Einwohnergemeinde Seftigen
Überbauungsordnung zur ZPP Nr. 3 «Hohlenmatt»

Erläuterungsbericht

AUFLAGE

Seftigen; Überbauungsordnung (UeO) zur Zone mit Planungspflicht (ZPP) Nr. 3 "Hohlenmatt" mit Baugesuch zur Anpassung der Kantonsstrasse, (KoG), Vorprüfung Vorprüfungsbericht gemäss Art. 59 BauG und 118 BauV

Abb. 7: Ausschnitt Landerwerbsplan [Kissling + Zbinden AG]

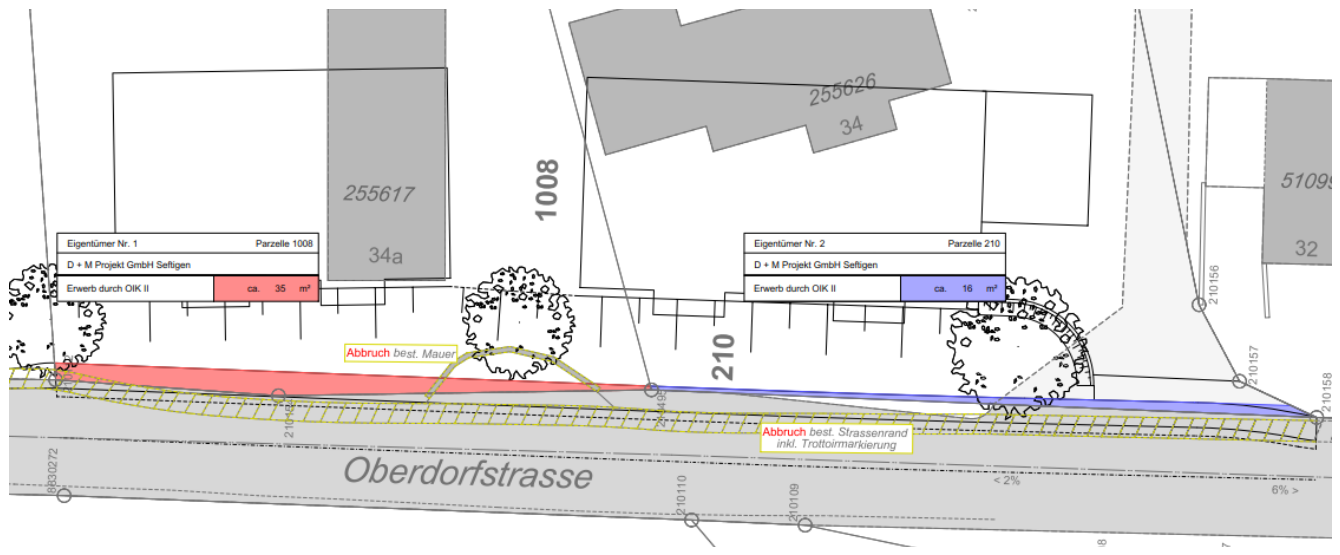
Der Landerwerbsplan muss vollständig vermasst / georeferenziert werden. **(GV)**

Der Landerwerbsplan im koordinierten Verfahren ist Bestandteil der Nutzungsplanung und wird durch das AGR genehmigt. Im Landerwerbsplan sind daher die entsprechenden Genehmigungsvermerke aufzunehmen. **(GV)**

Ergebnis Besprechung AGR, OIK II und Gemeinde vom 26.05.2025 → Da mit der UeO keine Anpassung der Kantonsstrasse und kein Landerwerb erfolgt und der Landerwerb privatrechtlich geregelt ist, kann / soll der Landerwerbsplan weggelassen werden.
